Proyecto “Ampliación del Tramo Norte del Cosac I desde la estación El Naranjal hasta la Av. Chimpu Oclo distritos de Comas y Carabaylo, Provincia de Lima – Lima”

ABSOLUCIÓN DE LAS CONSULTAS FORMULADAS POR LOS CONSORCIOS PRECALIFICADOS

Consulta 15(a)

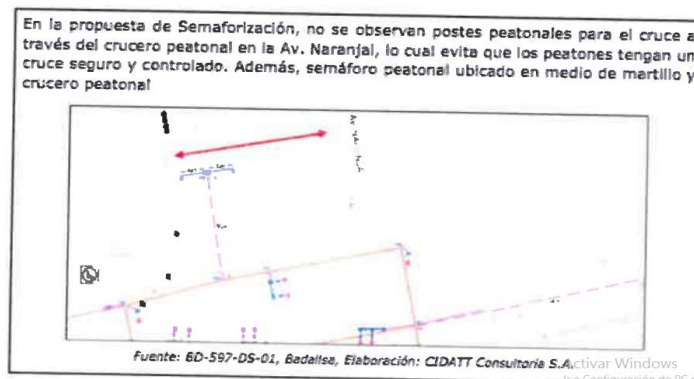
La diferencia de nivel hasta el primer piso es de 3.0 m., y al segundo piso en donde está el puente peatonal son 6.02 m. lo cual, nos lleva a proponer pendientes suaves para su ascenso y descenso seguro, incluso valiéndose en su propia capacidad física, considerando en primer lugar la seguridad del usuario. Esto es, emplear una pendiente de 2%.

Confirmar si será responsabilidad del Contratista el re-diseño de las pendientes sugeridas; en el caso de confirmar, solicitamos enviar detalles del alcance, pues la información es insuficiente; así mismo, debe considerarse la afectación en plazo y costo.

El Contratista deberá remitirse a desarrollar el rediseño y su ejecución de acuerdo a lo señalado en el ítem 5.7.1 de la Memoria Descriptiva del Documento Técnico de Obra, considerando su Anexo 4.

En relación al plazo y costo remitirse a la respuesta 15

b) **ANEXO 3: 8.1 Intersección Av. Túpac Amaru con Av. Gerardo Unger / Av. Naranjal**

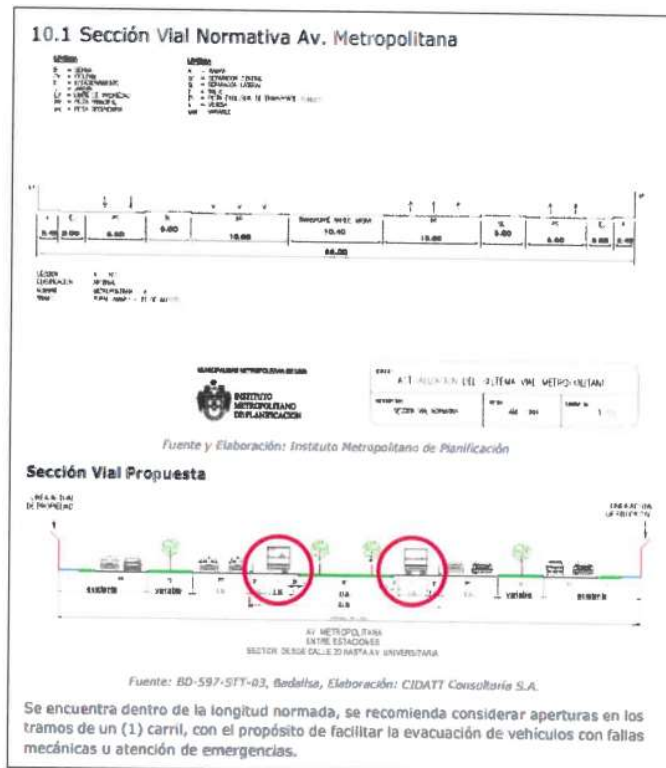
Confirmar si será responsabilidad del Contratista el re-diseño de los postes sugeridos para todas las Intersecciones; en el caso de confirmar, solicitamos enviar detalles del alcance, pues la información es insuficiente; así mismo, debe considerarse la afectación en plazo y costo.

El Contratista deberá remitirse a desarrollar el rediseño y su ejecución de acuerdo a lo señalado en el ítem 5.7.2 de la Memoria Descriptiva del Documento Técnico de Obra, considerando su Anexo 3.

En relación al plazo y costo remitirse a la respuesta 15

c) ANEXO 3: 10.1 Sección Vial Normativa Av. Metropolitana

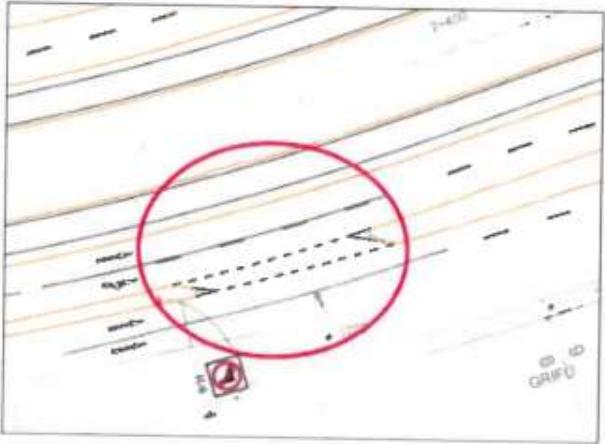
Confirmar si será responsabilidad del Contratista el re-diseño de las aperturas en los tramos de un (1) carril sugeridas; en el caso de confirmar, solicitamos enviar detalles del alcance, pues la información es insuficiente; así mismo, debe considerarse la afectación en plazo y costo.

Por otra parte, confirmar si el área de afectación predial del proyecto es suficiente para implementar esta ampliación o modificación de sección vial; así mismo, en caso de requerirse mayores espacios de afectación de propiedades, indicar si dicho procedimiento y resarcimiento económico serán por cuenta de EMAPE.

Ceñirse a la repuesta de la sub pregunta 15 (b).

d) ANEXO 3: 10.3 Accesos

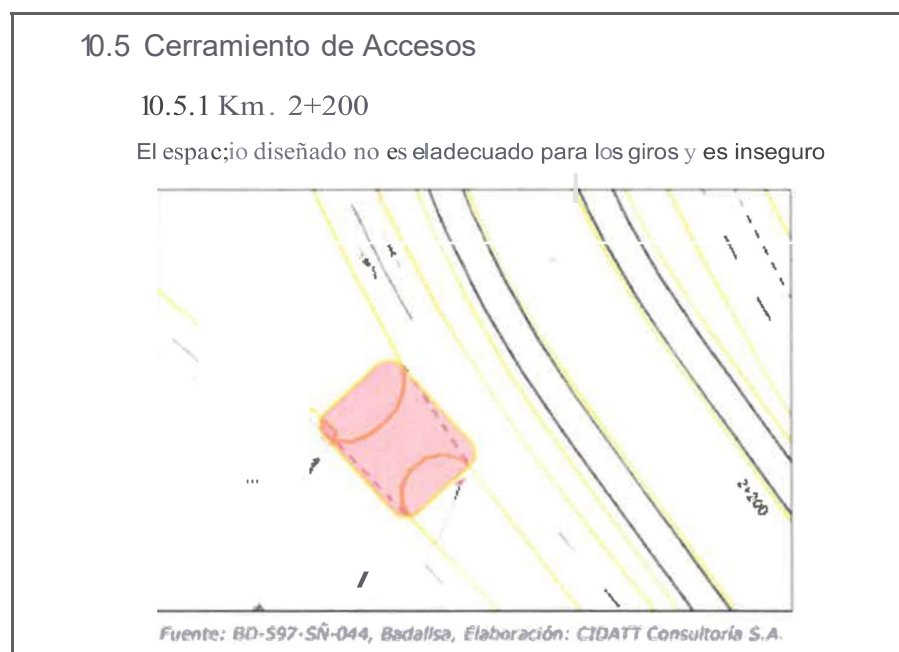
El diseño de los accesos debe responder a evitar el giro a la izquierda. Si bien la flecha horizontal no indica giro y la señal vertical R-6 prohíbe el giro, eso no evita que ocurra. Entonces, debe tener el diseño semejante al propuesto en el Km. 3+680, que es correcto.

- Km. 2+370 (Plano BD-597-SÑ-045)
- Km. 2+670 (Plano BD-597-SÑ-046)
- Km. 2+945 (Plano BD-597-SÑ-047)
- Km. 4+140 (Plano BD-597-SÑ-051)
- Km. 5+340 (Plano BD-597-SÑ-055)
- Km. 5+420 (Plano BD-597-SÑ-055)
- Km. 6+040 (Plano BD-597-SÑ-057)
- Km. 6+540 (Plano BD-597-SÑ-059)
- Km. 7+140 (Plano BD-597-SÑ-061)
- Km. 8+560 (Plano BD-597-SÑ-066)
- Km. 8+640 (Plano BD-597-SÑ-066)
- Km. 9+520 (Plano BD-597-SÑ-069)

Confirmar si será responsabilidad del Contratista el re-diseño de los accesos sugeridos; en el caso de confirmar, solicitamos enviar detalles del alcance, pues la información es insuficiente; así mismo, debe considerarse la afectación en plazo y costo.

El Licitante deberá ceñirse a los alcances señalados en el Informe de Auditoría de Seguridad Vial desarrollado por el Banco Mundial en el Anexo N°03, planos de DGVU del Anexo 1ª y la Memoria Descriptiva indicada en el documento técnico de obra, el cual deberá ofertar en su propuesta técnica como componente de seguridad vial, la elaboración de un estudio técnico complementario de obra (Estudio, Planos de Obra, Especificaciones Técnicas, procedimiento-programación constructiva, cronograma de Obra, otros) y su respectiva ejecución de obra.

Asimismo, se precisa que es responsabilidad del Contratista y a su riesgo, que una vez culminado dicho estudio técnico complementario, el Contratista deberá contar con la

aprobación y conformidad del Contratante previo a la ejecución de dicho componente.

j) ANEXO 4: 3.3 Cruceros peatonales

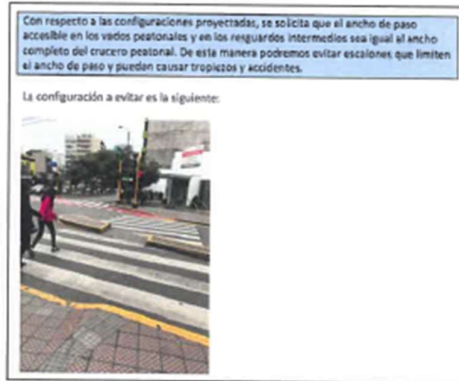
Confirmar si será responsabilidad del Contratista el re-diseño de los cruces peatonales, en el caso de confirmar, solicitamos enviar detalles del alcance, pues la información es insuficiente; así mismo, debe considerarse la afectación en plazo y costo.
